AYUNTAMIENTO DE SANTANDER

CVE-2011-7575 *Corrección de errores al anuncio publicado en el Boletín Oficial de Cantabria número 100, de 26 de mayo de 2011, de aprobación definitiva de modificación del Plan Especial de Protección del Sardinero.*

MODIFICACION PUNTUAL del PLAN ESPECIAL de PROTECCION del CONJUNTO HISTORICO ARTISTICO de EL SARDINERO

Esquema de fachada posterior. Modificación 2008

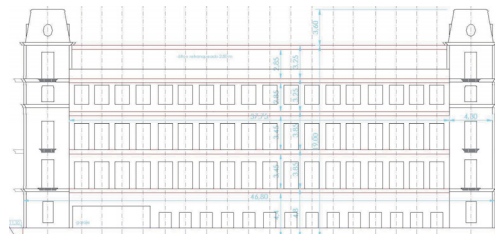
Se propone una nueva ficha de esquema de los alzados en la que se corrige algunos aspectos no debidamente contrastados desde el punto de vista histórico en la anterior modificación, como por ejemplo el rasgado de los huecos de planta baja, que en origen llegaban hasta el suelo de planta baja, y las dimensiones de otros. En la fachada oeste se plantea una nueva "fachada urbana" en lo que creemos que el Plan Especial pretende que sea una fachada no solo "urbana" (cualquiera en esa situación lo sería), sino una fachada del edificio coherente con la nueva ordenación en la que aquel se constituye en una pequeña manzana exclusiva. La nueva fachada no solo debe ser "urbana", sino que debe ser una fachada más del edificio, con su ritmo de huecos y proporción de los mismos, de modo que aún incorporando un lenguaje actual o características estilísticas diferentes de las fachadas iniciales, se pueda identificar como parte del mismo edificio en su composición global y, al mismo tiempo, ser fiel a la época de su realización.

Se completan los pormenores con la posibilidad de realizar unos óculos en las cubiertas de los torreones que permitan iluminar ese espacio bajocubierta. Los óculos han sido siempre elementos característicos de las cubiertas de los torreones y de las cúpulas. En el entorno del Sardinero se pueden ver en las cúpulas del hotel Rhin o el antiguo hotel Roma.

Esquema de fachada posterior, Propuesta 2010
